Parecer SEI-GDF n.º 7/2019 - SDE/GAB/SURESP

Assunto: Projeto de ajuste de locação do lote “G”, da QI 13 – Lago Sul, por interferência com bolsão de estacionamento.

Figura 01 – Planta registrada SHIS PR 40/2, com destaque aos elementos urbanísticos previstos.

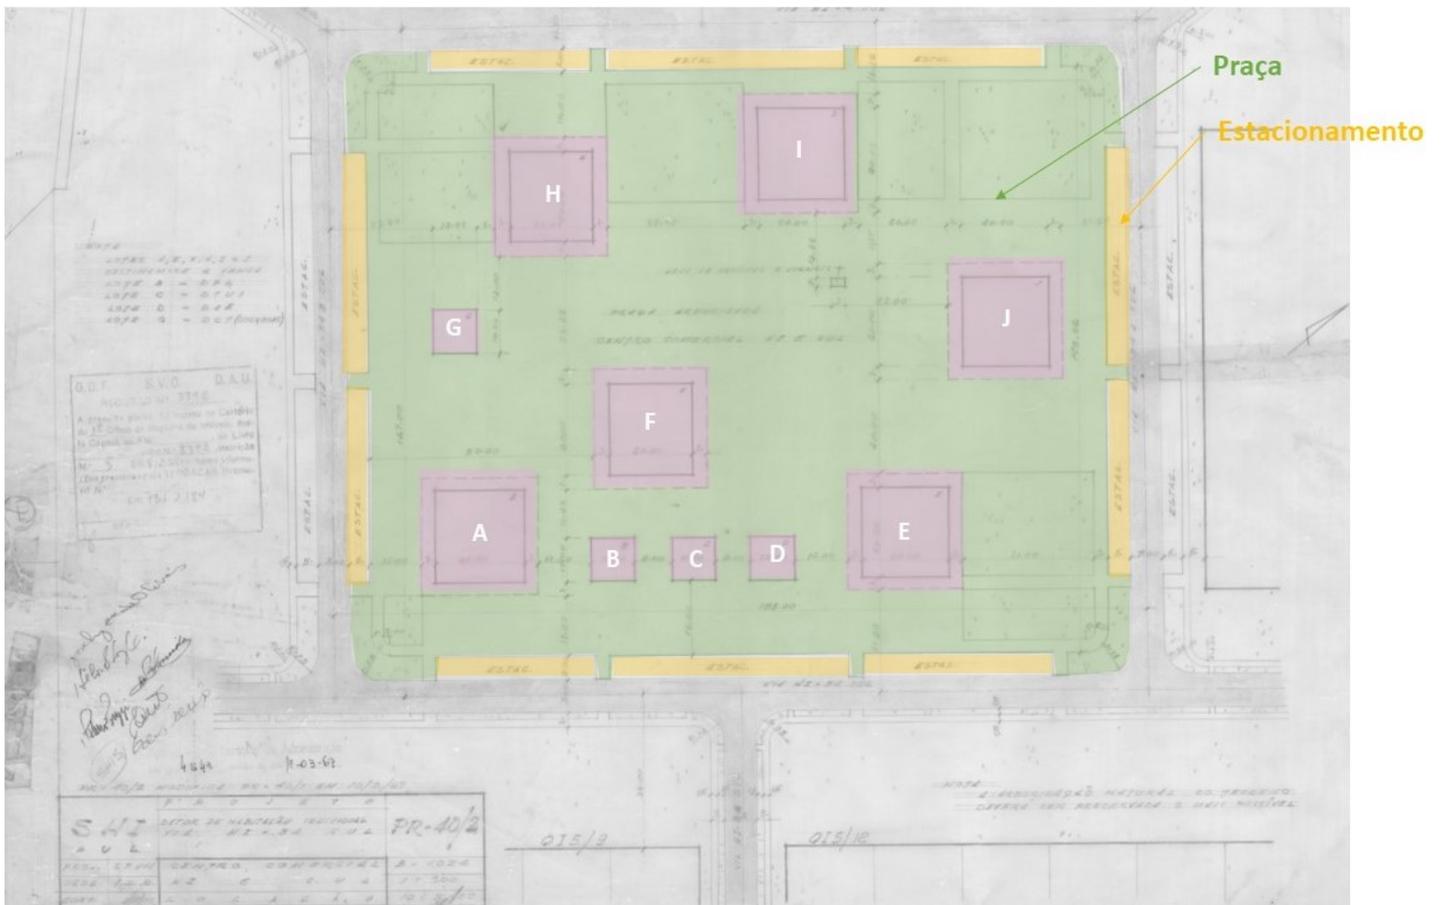
O lote “G” está inserido em área definida como praça arborizada em Centro Comercial, com estacionamento previsto em seu perímetro, conforme pode ser observado na Figura 01 - Planta registrada SHIS PR-40/2.

Entretanto, durante a urbanização daquela área, foram criados estacionamentos e vias no interior da praça, causando interferência com os lotes “B”, “C” e “G”, conforme indicado na Figura 02.

Figura 4: Situação final

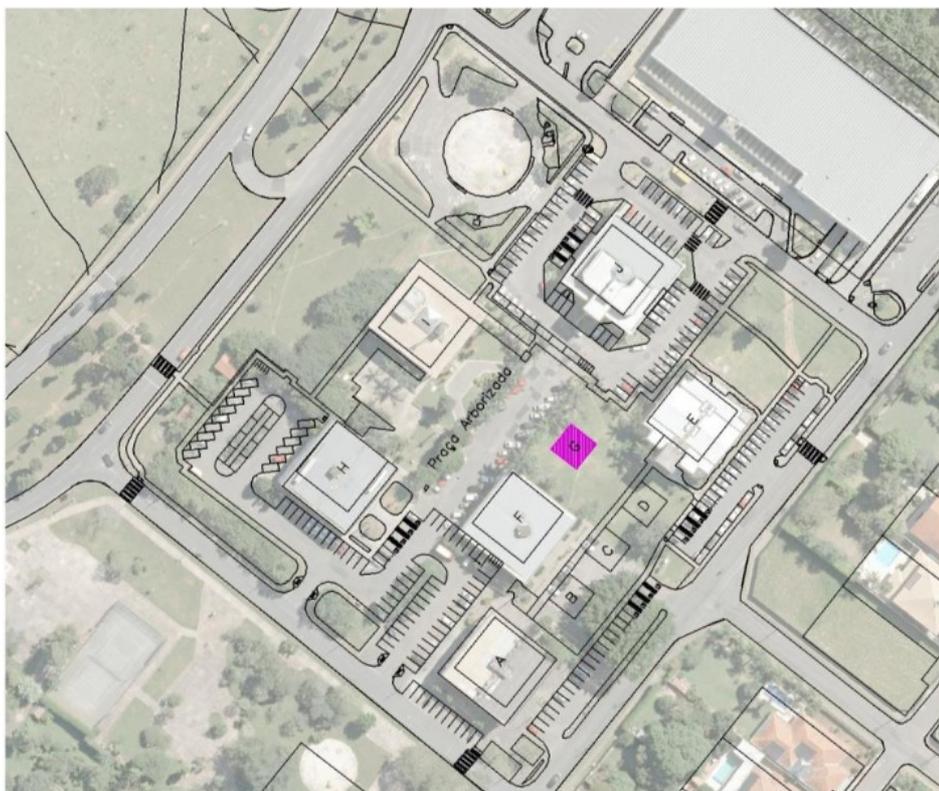
Apenas para os locais de alocação nas alternativas 1 e 2.

Porém para a alternativa de alocação 3 existe interferência rede de iluminação pública.

Do exposto, restou aprovada a locação indicada na alternativa 2, representada abaixo na Figura 4 e que integra o Memorial Descritivo 134/2019 - AJUSTE DE LOCAÇÃO DO LOTE G (31349722):
